Faktenblatt

Anpassung Restwasserregime

Thema:	Restwasser
Dokument Nr.	Faktenblatt
betrifft Teilprojekt:	TP 1-4
Gesuchsunterlagen:	Restwasserbericht Hauptbericht, Restwasserbericht Fachbericht Hydrologie, Restwasserbericht Fachbericht Gewässerökologie, Restwasserbericht Fachbericht Landschaft, Restwasserbericht Fachbericht Wirtschaftlichkeit, Restwasserbericht Fachbericht SNP, Restwasserbericht Fachbericht SNP überarbeitete Version
Tabelle Bezirk/Kanton:	Tabellenblatt 5-7
Stn BAFU/ENHK:	
Vereinbarung mit USO:	Ziff. 2
Datum / Version	01.02.24

Abbildung 1: Reduktion der Restwassermenge auf 360 m Länge (Sahli bis Pumpstation); Erhöhung auf 4200 m (Pumpstation bis Riedblätz)

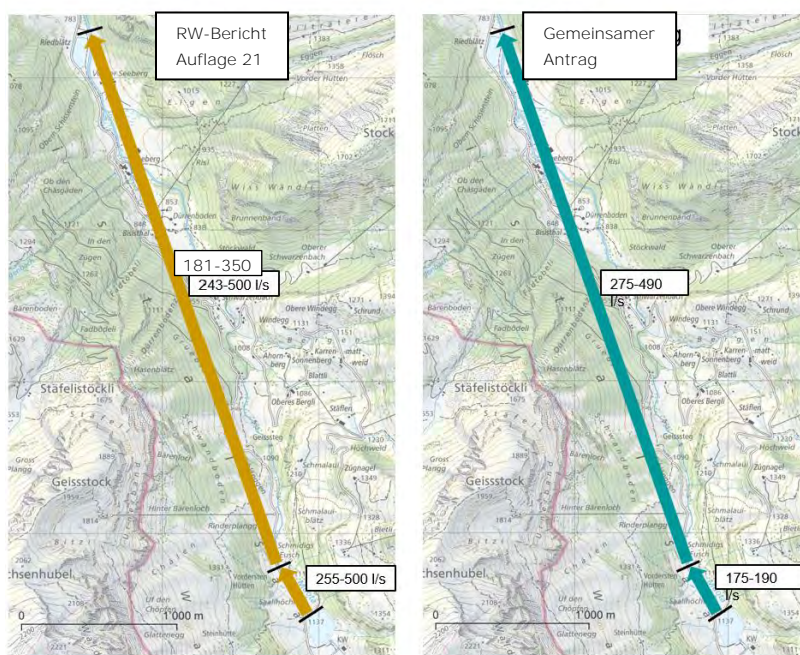
AGB Sahliboden und Pumpstation: Die Fassung Pumpstation wird zurückgebaut, gleichzeitig wird die Restwassermenge beim AGB Sahliboden angepasst. Beim AGB Sahliboden wird die Restwassermenge gegenüber dem Restwasserbericht (Auflage 2021) verringert. Durch den

Rückbau der Fassung Pumpstation und die Aufstösse aus dem Zwischeneinzugsgebiet erhöht sich jedoch die Restwassermenge in der Muota am Standort der heutigen Fassung Pumpstation sehr stark (Abb. 1). Die Herleitung der Restwassermengen unterhalb des AGB Sahliboden basierten auf der Annahme, dass die Fischwanderung künftig beim AGB möglich ist und damit der Verbreitungsraum der Bachforelle entsprechend deutlich grösser als heute ist und daher lediglich 20% der Wassertiefen die optimale Wassertiefe unterschreiten dürfen. Allerdings wurde im Rahmen des Variantenstudiums der Fischauf- und -abstieg beim AGB Sahli als unverhältnismässig eingestuft. Daher befindet sich der Ausbreitungsbereich der Bachforelle auch künftig am Rand und gemäss Methodik können daher 30% der Wassertiefen die optimale Wassertiefe unterschreiten. Dies entspricht einer Restwassermenge von 175 l/s.

Unabhängig davon ist das ökologische Potenzial der Muota unterhalb der Pumpstation deutlich höher als zwischen AGB Sahliboden und Pumpstation, alleine schon durch eine über 11 mal längere und deutlich tiefer gelegene Restwasserstrecke (Abb. 1). Im Rahmen der Verhandlungen mit den Umweltverbänden wurde daher die Möglichkeit einer Aufhebung der Pumpstation diskutiert – sofern dies zu keinen grösseren zusätzlichen Energieverlusten führt. Um auch die Bedürfnisse des MZB ausreichend zu erfüllen, sind daher 190 l/s nötig. Bei der Herleitung der nötigen Restwassermenge wurde der Zufluss aus dem Zwischeneinzugsgebiet und Sickerverlust vom AGB Sahliboden mitberücksichtigt. Der Fassungsrückbau führt zu einer Restwassermenge zwischen 275 und 490 l/s in der Muota zwischen heutiger Pumpstation und Riedblätz. Dies entspricht einer Erhöhung von 47 bis 234 l/s gegenüber dem Auflage-Projekt 2021.

Die für die Fassung AGB Sahliboden vorgeschlagenen Dotierwassermengen von 175 - 190 l/s beziehungsweise 275 - 490 l/s bei der Messstelle Pumpstation führen gegenüber dem ursprünglichen Szenario 6 zu einem zusätzlichen Verlust von 2.5 GWh/a, andererseits aber zu einem deutlichen landschaftlichen Mehrwert.
